### **„Rekonstrukce mostu v km 26,000 trati Kaštice Kadaň“**

ve stupni **DUSP+PDPS** konané dne 13.4.2022 od 12:30 hodin v zasedací místnosti fy TOP CON SERVIS s.r.o.

Věc: Vyjádření SŽ CTD k projektové dokumentaci DUSP+PDPS stavby: „**Rekonstrukce mostu v km 26,000 trati Kaštice - Kadaň**“

## Rekonstrukce mostu v km 26,000 trati Kaštice - Kadaň

#### **Podélný profil**

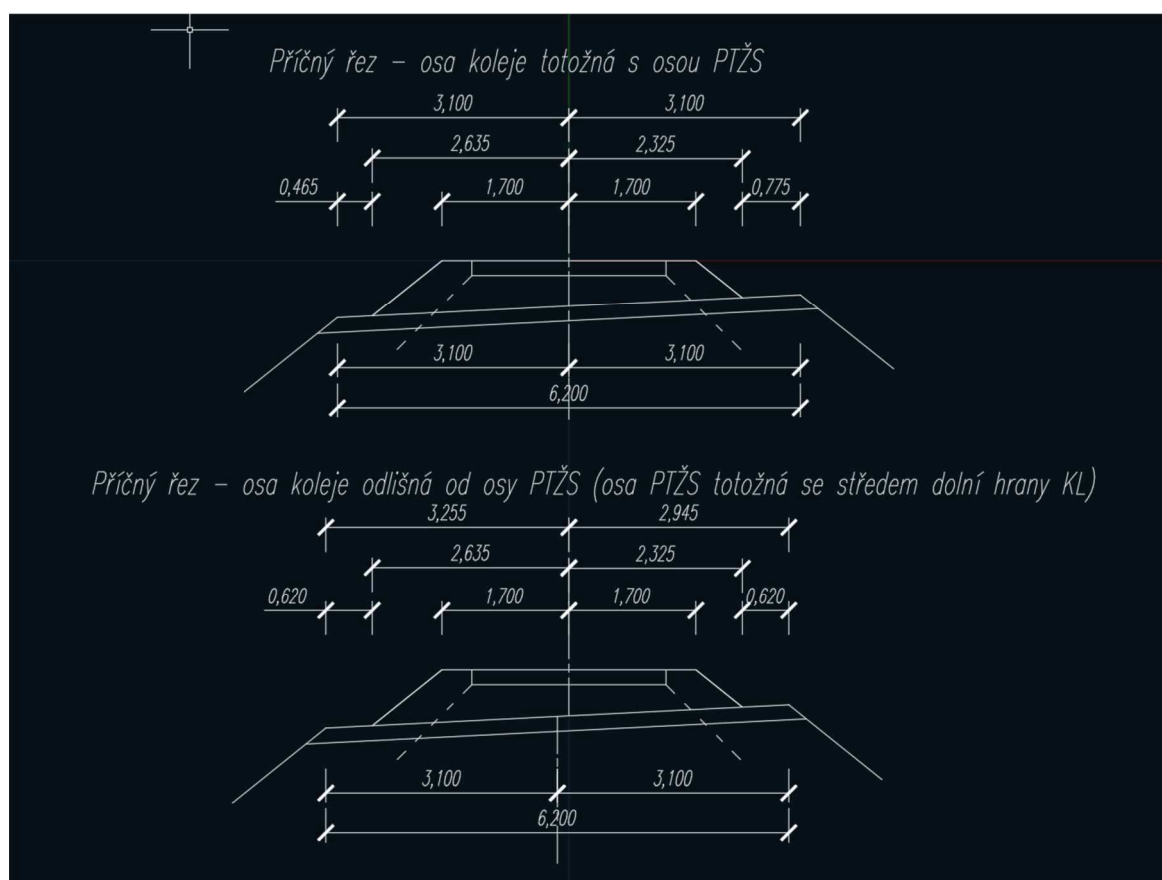
- Popište a zakreslete rozšíření tělesa pomocí gabiónů.

- Doplňte zakreslení inženýrských sítí včetně výšky, v zakreslení se rozliší ověřené a neověřené polohy sítí.

*Gabionové zídky řešeny v rámci SO 11-20-01 Most v ev. km 26,000.*

*Zakresleny gabionové zídky v PP.*

*Poloha stávajících sítí doplněna. Výšku nelze určit, není uvedena v podkladech správce sítí.*
